TRANS/WP.29/GRSP/1999/11
20 septembre 1999

Groupe de travail de la construction
des véhicules

PROPOSITION DE PROJET D'AMENDEMENTS AU RÈGLEMENT No 21
(Aménagements intérieurs)

Communication de l'expert de l'Espagne

Figure 1

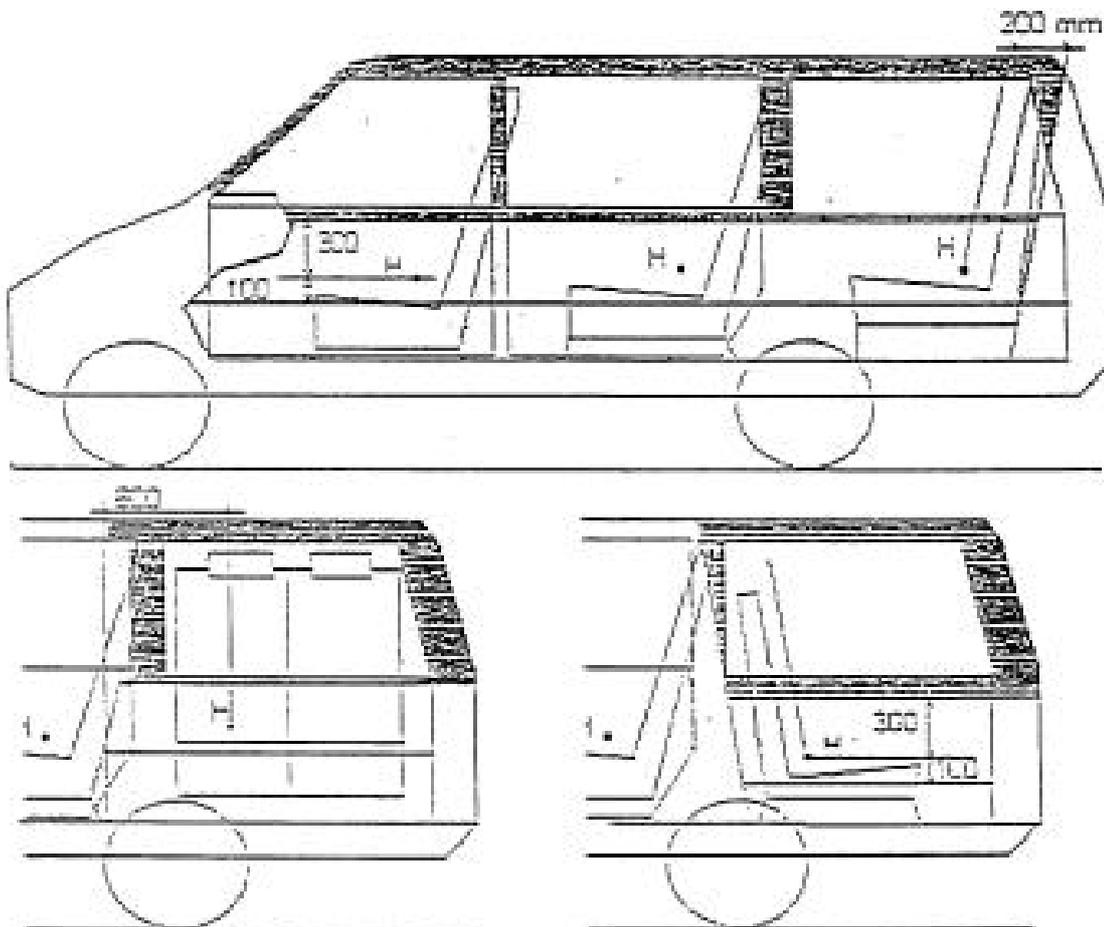
"5.1 Toute partie du véhicule susceptible d'être heurtée par la tête ou par le haut du torse d'un occupant (voir fig. 1), à l'exception du volant de direction et du rétroviseur intérieur, doit avoir un rayon de courbure au moins égal à 5 mm. Les boutons ou les commandes susceptibles d'être heurtés par la tête doivent avoir un rayon de courbure de seulement 3 mm. Les éléments des grilles ou des ouïes d'aération doivent être émoussés si l'espace libre entre les parties est inférieur à 10 mm, ou être arrondis jusqu'à un rayon de courbure de 1,5 mm si cet espace est supérieur à 10 mm. Les parties sont considérées comme susceptibles d'être heurtées si elles sont tangentes à une sphère d'un diamètre de 165 mm."

Ajouter une nouvelle figure et de nouveaux paragraphes 5.1.1 à 5.1.3.3, comme suit :

- 5.1.1 Parties susceptibles d'être heurtées dans le cas des sièges faisant face vers l'avant :
 - 5.1.1.1 Parties du véhicule situées en avant d'un plan transversal parallèle à la ligne de référence la plus en arrière et situé [200 mm] en arrière de celle-ci; et

- 5.1.1.2 Au-dessus d'un plan horizontal situé à [300 mm] au-dessus du point H le plus bas.
- 5.1.2 Pour les sièges faisant face vers le côté :
 - 5.1.2.1 Parties du véhicule se trouvant au-dessus d'un plan horizontal situé [300 mm] au-dessus de leur point H le plus bas, et

- 5.1.2.2 En arrière d'un plan transversal vertical se trouvant [600 mm] en avant du point H le plus en avant, et
 - 5.1.2.3 En avant d'un plan transversal vertical [600 mm] en arrière du point H le plus en arrière (ou de la surface de la porte arrière du véhicule si celle-ci est plus proche)

- 5.1.3 Pour les sièges faisant face vers l'arrière :
 - 5.1.3.1 Parties du véhicule se trouvant sous un plan horizontal situé [300 mm] sous leur point H le plus bas, et

- 5.1.3.2 En arrière d'un plan vertical se trouvant [200 mm] en avant de la ligne de référence de leur siège le plus avancé, et
 - 5.1.3.3 En avant d'un plan transversal vertical situé [850 mm] en arrière de leur point H (ou de la surface de la porte arrière du véhicule si celle-ci est plus proche)."

Figure 2

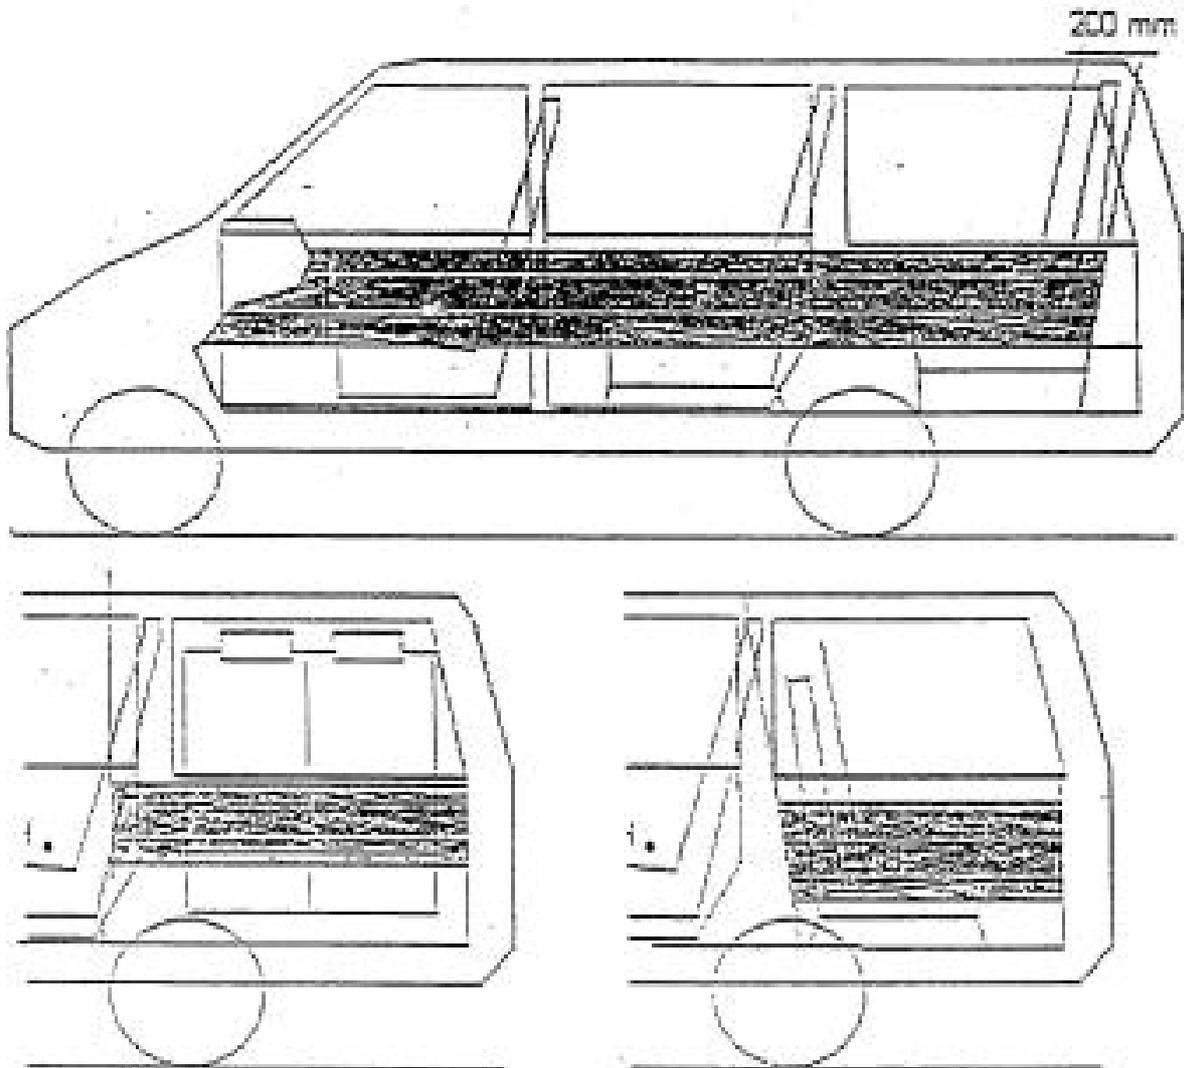
"5.2 Toute partie du véhicule susceptible d'être heurtée par le bas du torse, la hanche, la jambe ou le genou (voir fig. 2) doit avoir un rayon de courbure au moins égal à 3 mm. Les éléments des grilles ou des ouïes d'aération doivent être émoussés. Les parties sont considérées comme pouvant être heurtées si elles sont tangentes à une sphère d'un diamètre de 100 mm."

Ajouter une nouvelle figure 2 et de nouveaux paragraphes 5.2.1 à 5.2.3.3, ainsi conçus :

- 5.2.1 Parties susceptibles d'être heurtées dans le cas des sièges faisant face vers l'avant :
 - 5.2.1.1 Les parties du véhicule situées en avant d'un plan transversal parallèle à la ligne de référence la plus en arrière et situé [200 mm] en arrière de celle-ci, et

- 5.2.1.2 D'un plan horizontal placé [300 mm] au-dessus du point H le plus bas, et au-dessus d'un plan horizontal placé à [100 mm] en dessous de celui-ci.

- 5.2.2 Pour les sièges faisant face sur le côté :
 - 5.2.2.1 Parties du véhicule placées sous un plan horizontal situé [300 mm] au-dessus de leur point H le plus bas, et sous un plan horizontal situé [100 mm] en dessous de celui-ci,

- 5.2.2.2 En arrière d'un plan transversal vertical situé [600 mm] en avant du point H le plus en avant, et
 - 5.2.2.3 En avant d'un plan transversal vertical situé [600 mm] en arrière du point H le plus en arrière (ou de la surface de la porte arrière du véhicule si celle-ci est plus proche).

- 5.2.3 Pour les sièges faisant face vers l'arrière :
 - 5.2.3.1 Partie du véhicule située en dessous d'un plan horizontal passant [300 mm] au-dessus de leur point H le plus bas, et au-dessus d'un plan horizontal passant [100 mm] au dessous de celui-ci,

- 5.2.3.2 En arrière d'un plan transversal passant [200 mm] en avant de la ligne de référence du siège le plus avancé, et
 - 5.2.3.3 En avant d'un plan transversal vertical passant [850 mm] en arrière de leur point H (ou de la surface de la porte arrière du véhicule si celle-ci est plus proche)."

Figure 14

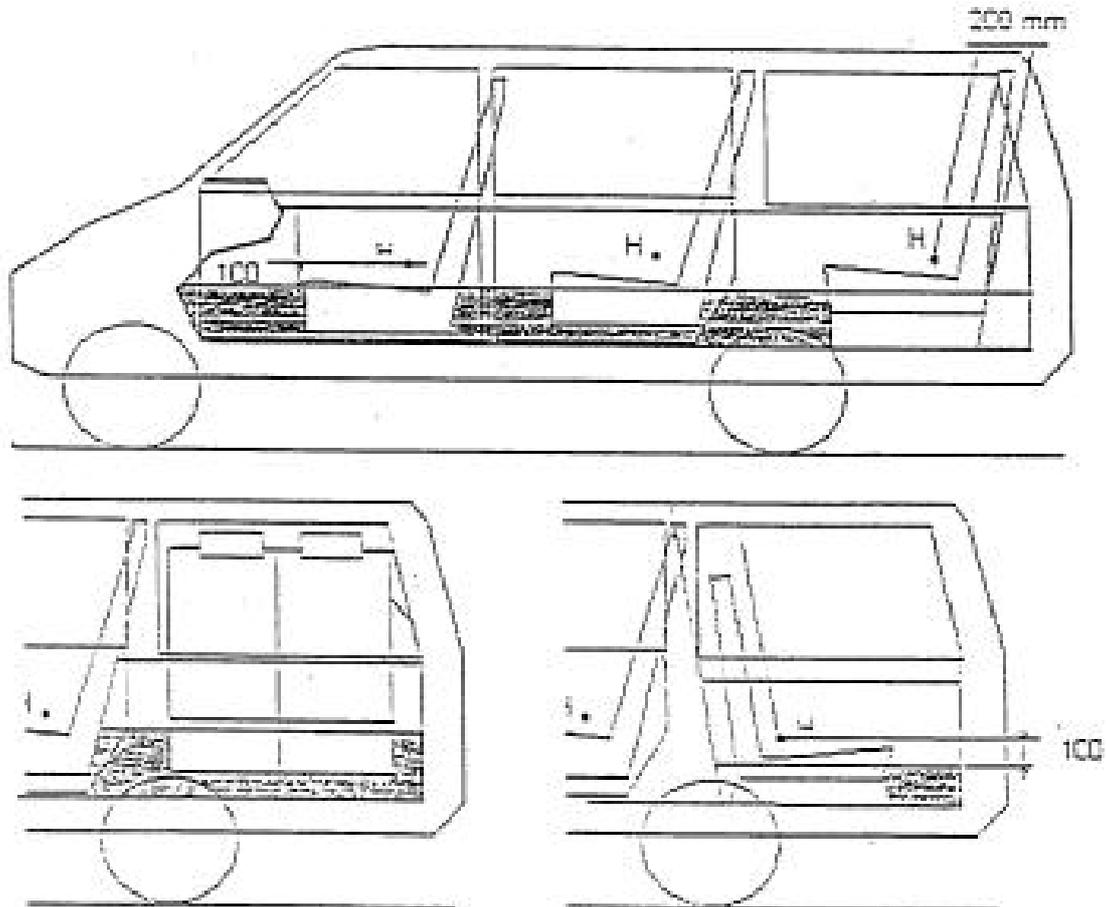
- "5.3 Toute partie du véhicule susceptible d'être heurtée par la jambe ou le pied de l'occupant (voir fig. 3) doit être émousée. Les parties sont considérées comme susceptibles d'être heurtées si elles sont tangentes à une sphère de 100 mm de diamètre."

Ajouter une nouvelle figure, ainsi conçue :

"5.3.1 Les parties susceptibles d'être touchées sont toutes les parties du véhicule (y compris les glissières ou les armatures de sièges) situées en avant de chaque siège ou rangée de sièges, en dessous d'un plan horizontal passant [100 mm] en dessous de leur point H le plus bas."

Figure 4

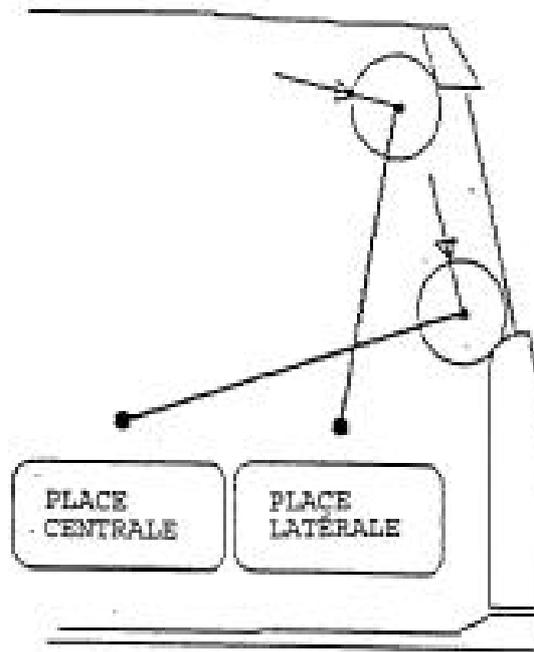
- 1.5.1 Côtés, portes, parties supérieures et inférieures des glaces et partie inférieure du toit : la trajectoire du pendule doit être contenue dans un plan transversal; l'angle vertical doit être contenu dans la trajectoire décrite par la fausse tête de l'appareil décrit à l'annexe 1. La vitesse d'impact autorisée est de [24 km/h] (voir fig. 4).

Figure 5

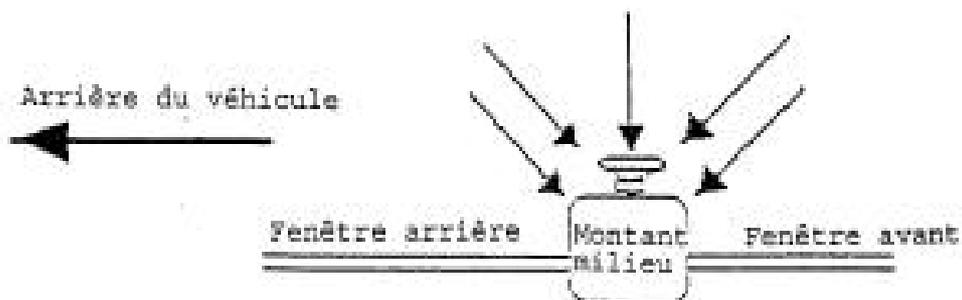
- 1.5.2 Montants avant, milieu et arrière : chaque montant doit être heurté (avec l'accord du service technique et du constructeur) dans une, deux ou trois directions, en fonction de la position relative de la fausse tête par rapport aux montants, autorisées par le déplacement des sièges.

- 1.5.2.1 Si un ancrage de ceinture de sécurité est fixé au montant, il devra être soumis à un essai. S'il est réglable, il doit être placé aussi près que possible de sa position moyenne.

- 1.5.2.1 La vitesse d'impact est de [24 km/h]. La trajectoire du pendule doit être horizontale et son angle horizontal doit être de [+ 45°, 0°, - 45°] (voir fig. 5).
